Referat fra Helhedsplanudvalgsmøde 77

Afholdes den: 15. april 2021 klokken 17-19 på Teams

GALGEBAKKEN

HPU 77 APRIL 2021

B-PRØVEBOLIG

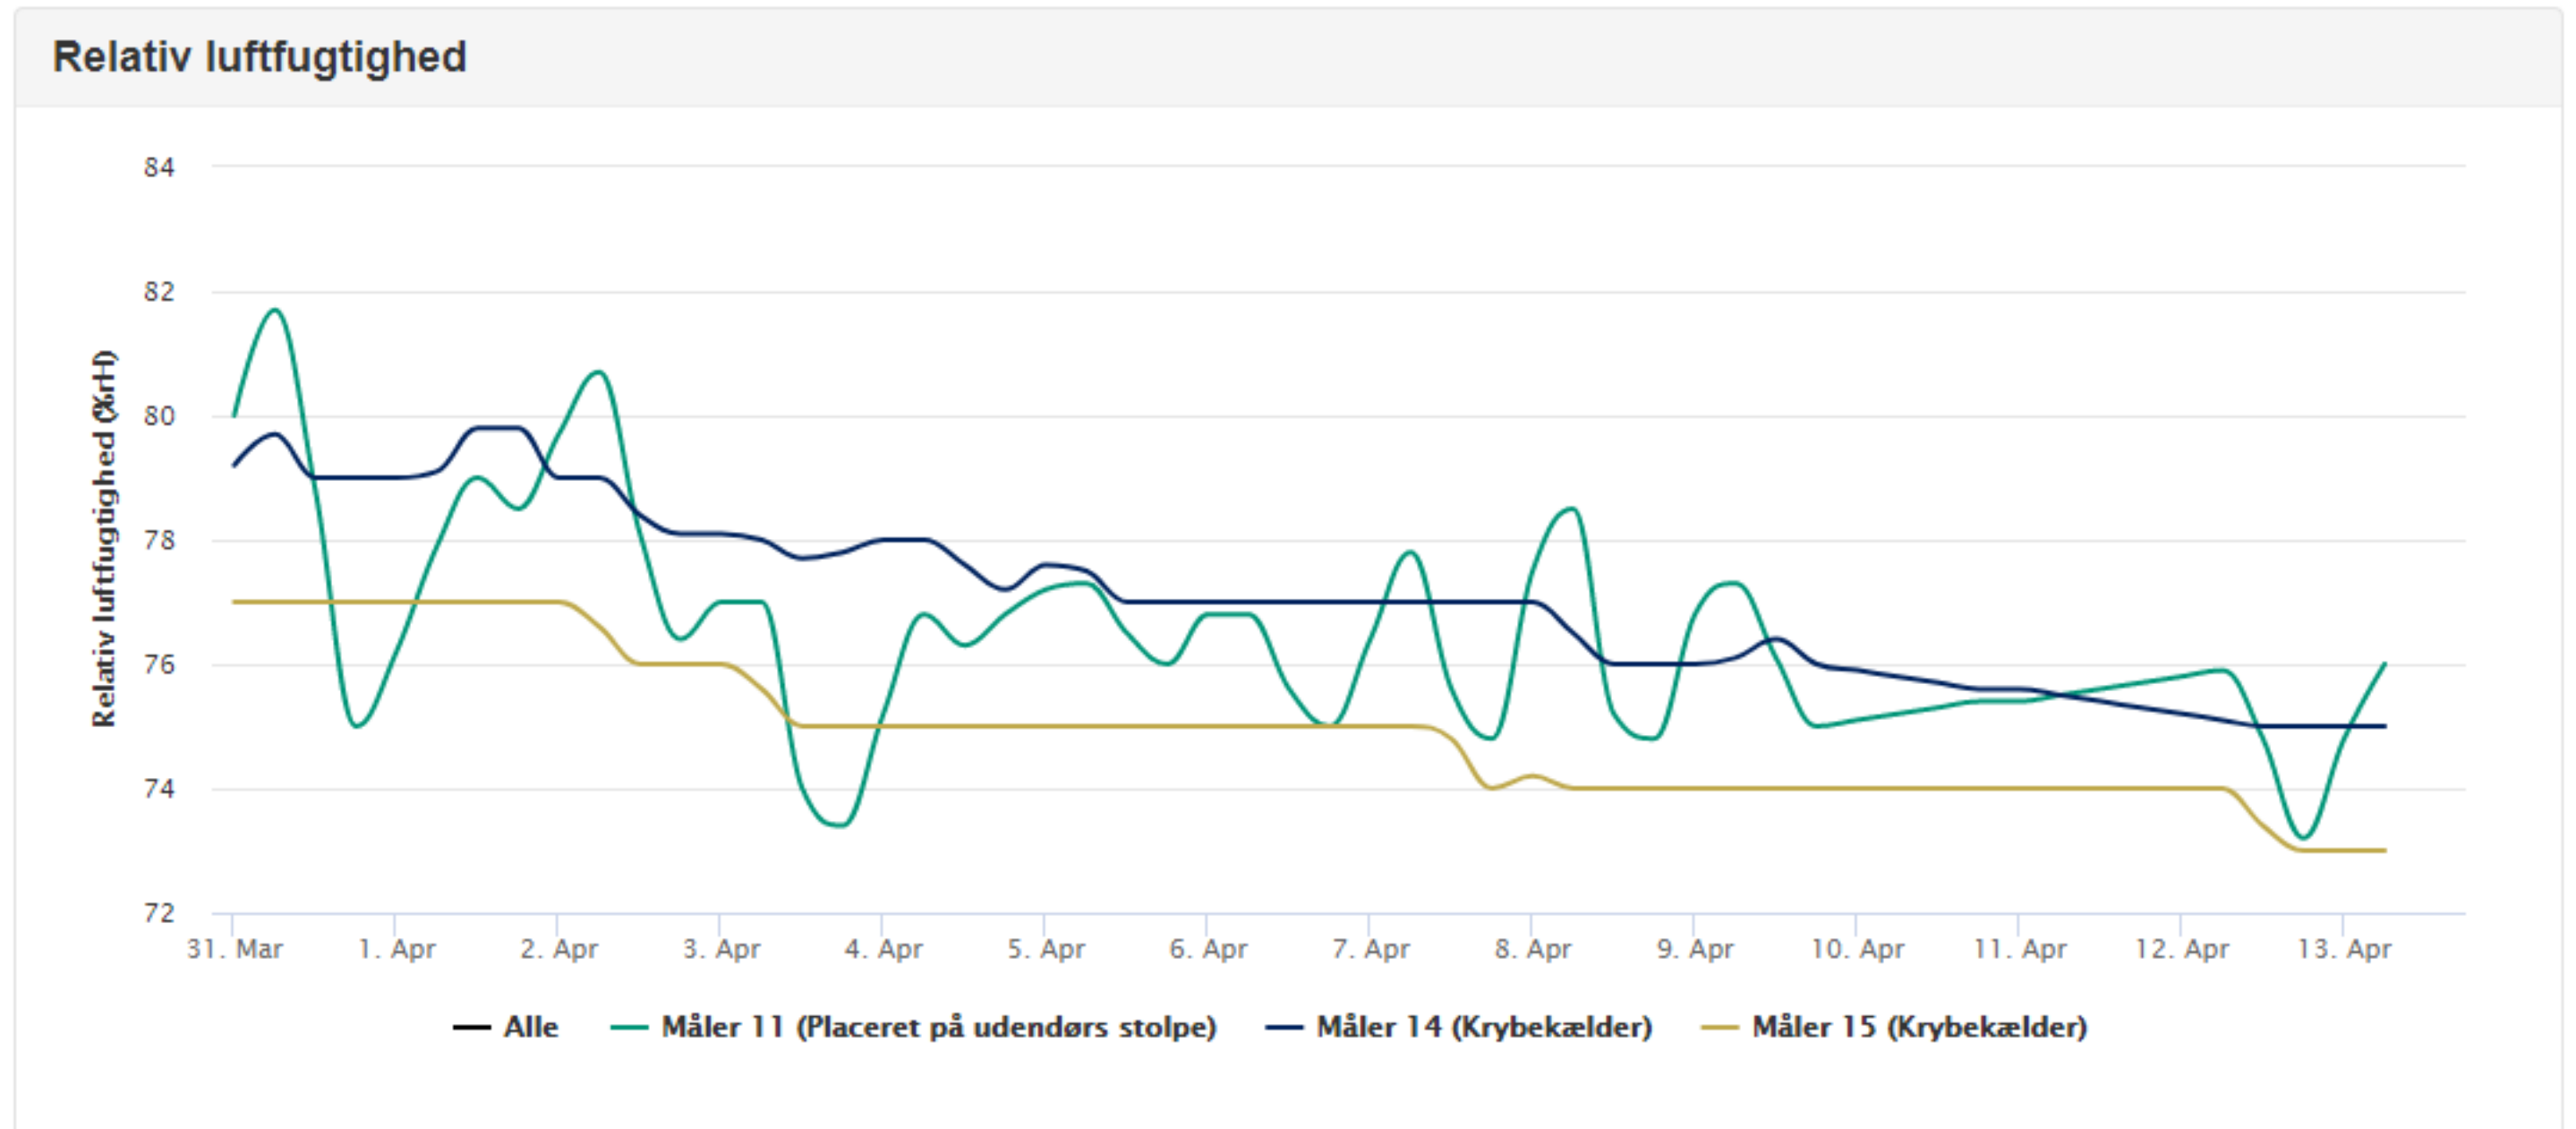
Der blev spurgt til om der måles på overflade på underside af dæk. Dette med henblik på at afdække varmespild.

Rådgiver oplyste at der i B-boligen i næste uge bliver opsat målere – 10 målepunkter i boligen. Der er allerede 2 målere i ydervægge og 2 målere i krybekælder. Dertil en reference måler i krybekælderen på modsatte side af strædet.

KRO – Der er ikke løbende målinger på overflade, men kun i luft. Der kan udføres kontrolmålinger på undersiden af betondækket.

Rådgiver oplyste at det er temperaturen og luftfugtighed på oversiden af betondækket, der er vigtigst – 13°C.

BOLIGTYPE A
BOLIGPLAN TYPE A2 / A3

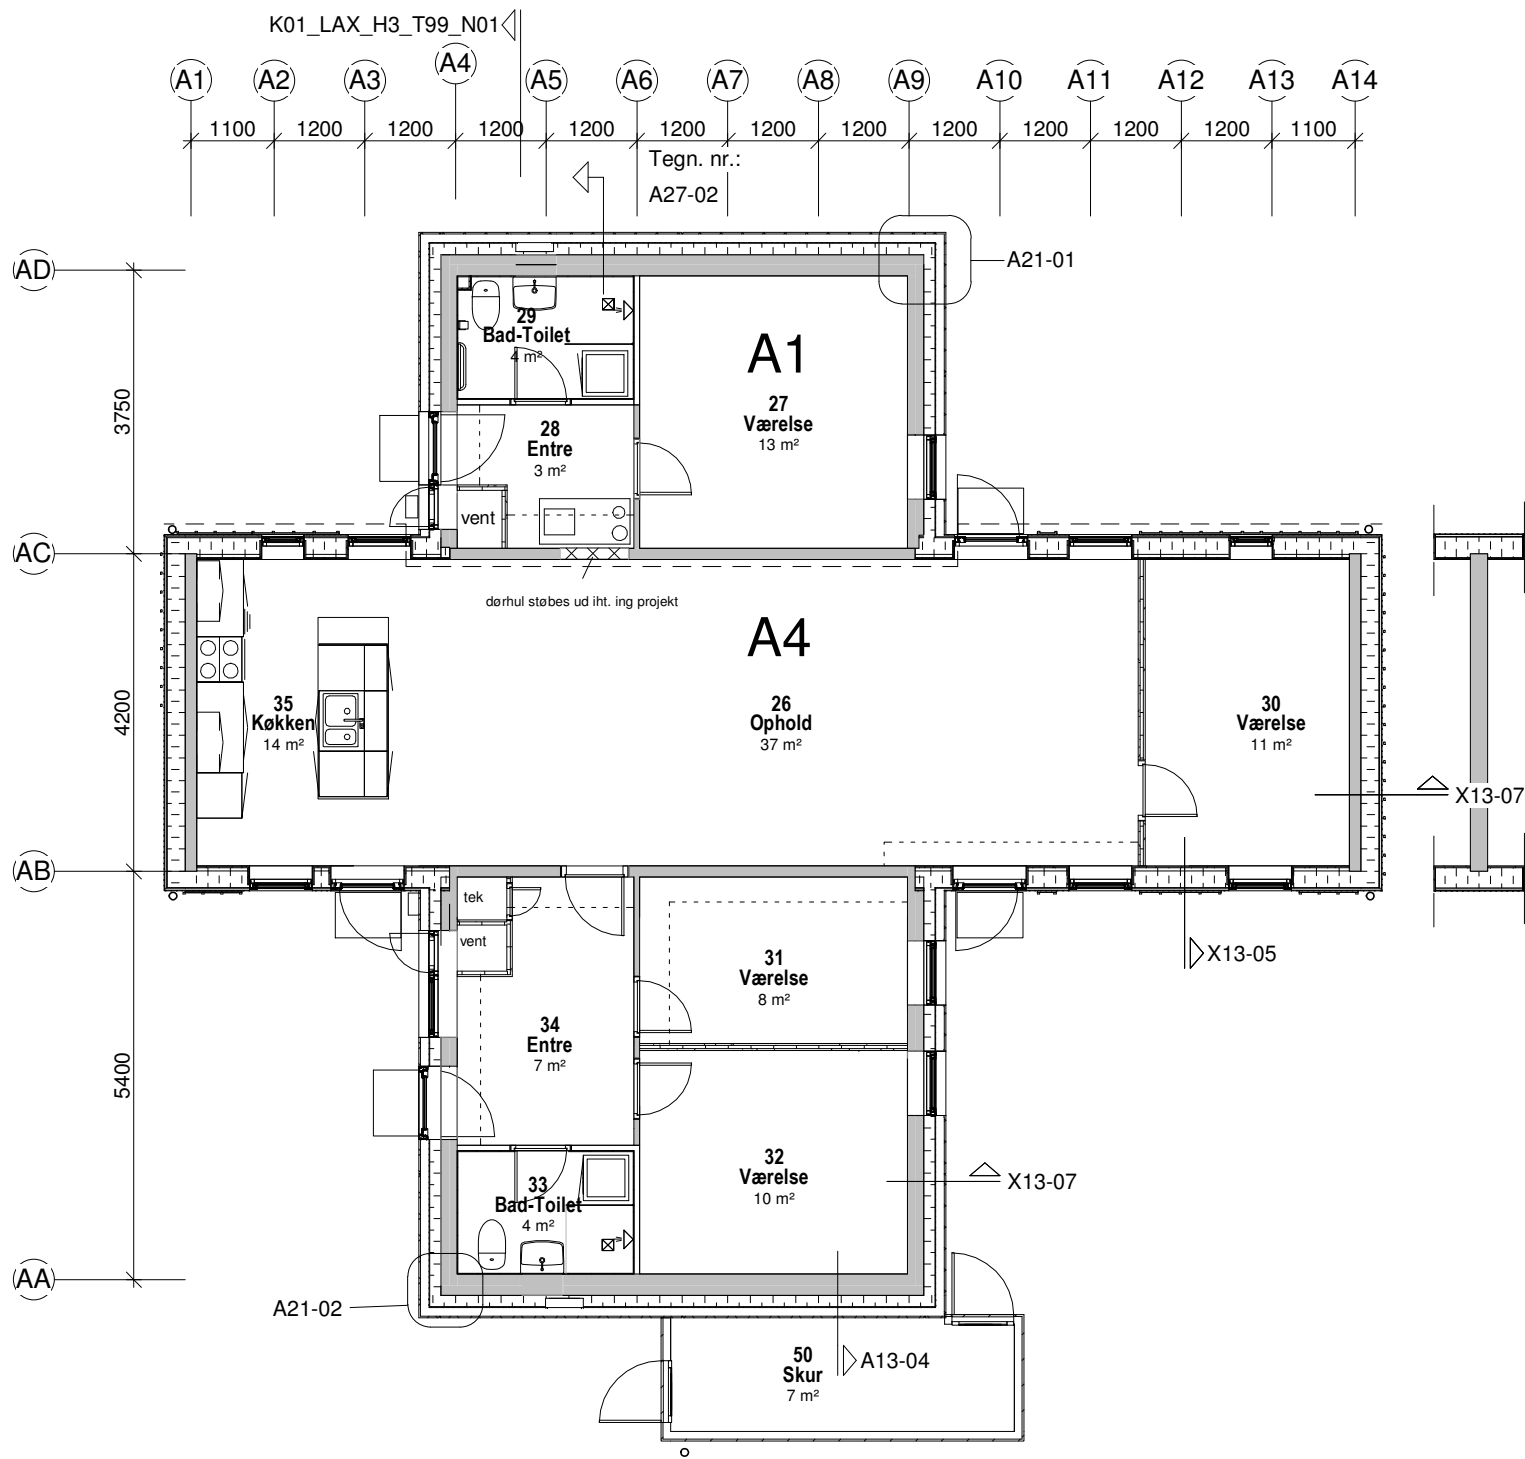
Forslag om, at der gives mulighed for at få dør mellem værelser i A2 og afblænding af dør nærmest køkken, således, at der bliver bedre plads til køkken

Ved A2-bolig er der også udfordring med køkkenet. Boligerne er oprindeligt blot udstyret med trinettekøkkener i forbindelse med privat udlejning. Mange har ad åre lavet bedre køkkener til deres lejere. I nogle tilfælde er nogle boliger overgået til BO-VEST lejemål og de beboersatte køkkener er ikke nedtaget.

Det blev besluttet at opretholde allerede beskrevne forhold med mulighed for 2 værelser med adgang fra entré. Alternativt et stort værelse med adgang fra dør i entré nærmest badeværelse, hvor anden dør blændes af. Sidstnævnte giver god mulighed for indretning af køkken.

Beboerne i A2 boligen har mulighed for at få sammenlagt de 2 rum til 1. Derved kan en relativ stor del af entre indrettes til køkken med bordplade eller hylder.
